CIRCULAR SIN CONSULTA N° 8
LICITACIÓN PÚBLICA N° LP 09-ADIF-2017
**"MEJORAMIENTO DE PLAYA DE CARGA DE COMBUSTIBLES, RETIRO, LÍNEA
SAN MARTÍN"**

ACLARACIÓN CON CONSULTA

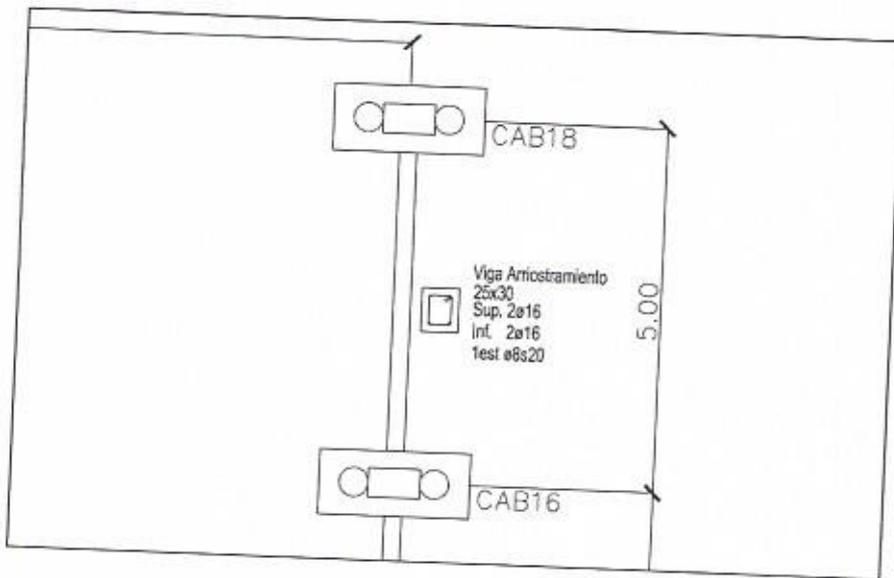
Dado que: no se encuentra en el listado oficial, sí se lee "vigas de arriostramiento" en el plano A30 y en visita de obra se detectaron hierros aparentemente en espera, se solicita se agreguen al listado oficial dichas vigas.

En la planilla de cotización se incorpora el ítem 4.4 Viga de Arriostramiento en Nave de Abastecimiento de Combustibles.

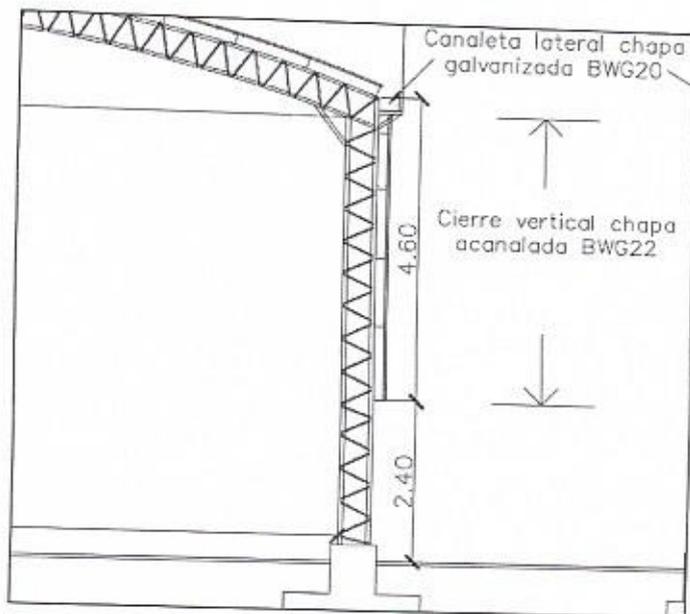
En el plano A30 se puede observar que en los laterales de la nave de abastecimiento, desde el nivel de la placa base hasta los 2,40 m de altura no hay cerramiento de chapa. Confirmar si está previsto la ejecución de un muro de mampostería o similar, y en caso positivo favor de incluirlo en la planilla de cotización. Entendemos que dicho muro debería apoyar en las vigas de arriostramientos mencionadas en el punto anterior.

No está prevista la ejecución de un muro de mampostería.

En el Sector de la nave se deberá realizar una rejilla perimetral en la plataforma de hormigón armado conectada a la cámara pluvial.

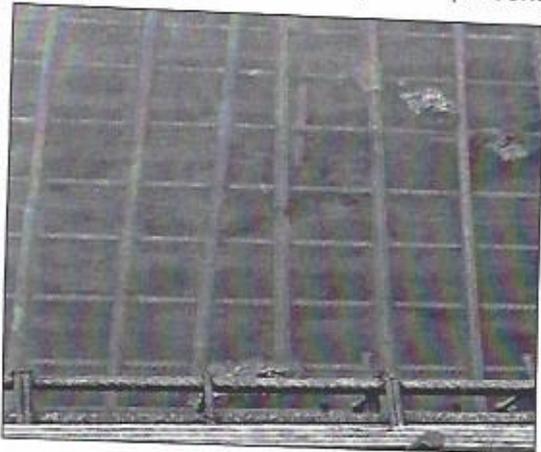
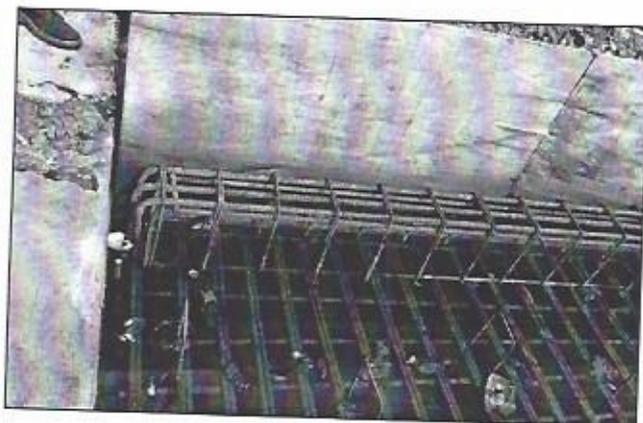
14.4- Dado que las armaduras de la platea se encuentran contaminadas y con suciedad adherida, será necesario realizar un arenado de limpieza o llevar a cabo el retiro completo de las mismas. Favor de indicar como se procederá al respecto y su reflejo en el listado de tareas.

La propuesta constructiva y la metodología de trabajo a implementar deberá surgir de la evaluación requerida en el apartado "Construcciones Existentes – Responsabilidad de la Contratista" (página 10 PCP- Dorso Folio 00071), por lo cual la contratista deberá estimar en base a su experiencia en este tipo de obras, cuales son los trabajos a ejecutar a los efectos de estimar un costo para el presente alcance.

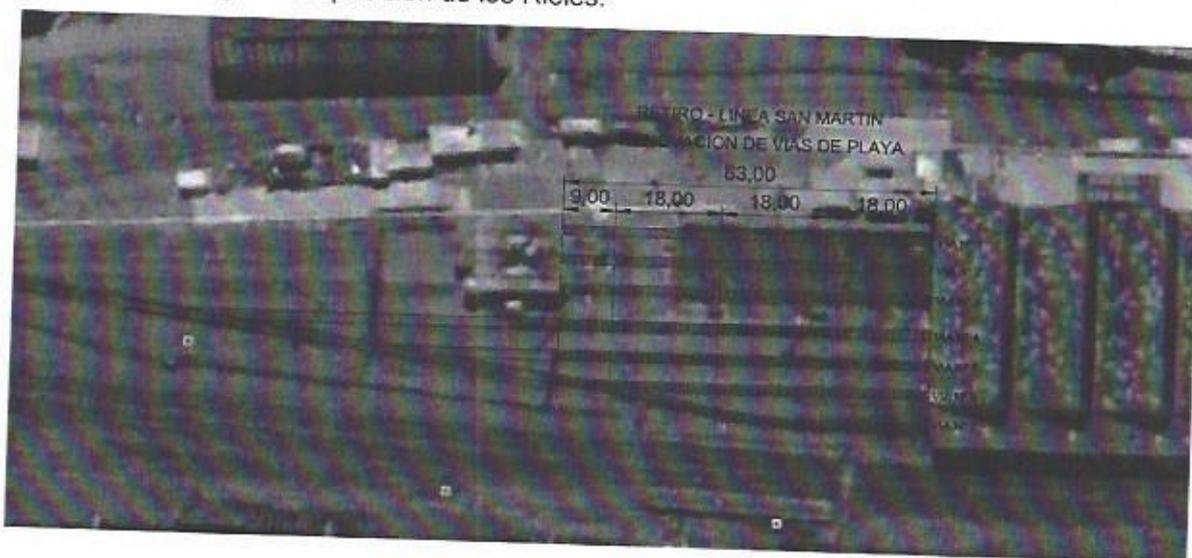
15.6- El punto 1.6 del Anexo I establece que los rieles serán provistos por ADIFSE en un predio en un radio máximo de 500 km, mientras que el punto 3.3 "Reemplazo de rieles" dice que los rieles serán provistos por ADIFSE a pie del obrador. Favor de aclarar lo anterior.

Los 50 rieles tipo U54 en barras de 18 m serán previstos por ADIFSE. La Contratista deberá retirarlo en el obrador de la Estación Francisco Alvarez de la Línea Sarmiento – Ramal Moreno / Lujan, a fin de contemplar los gastos de transporte de carga y descarga. Se adjunta disposición de los Rieles.
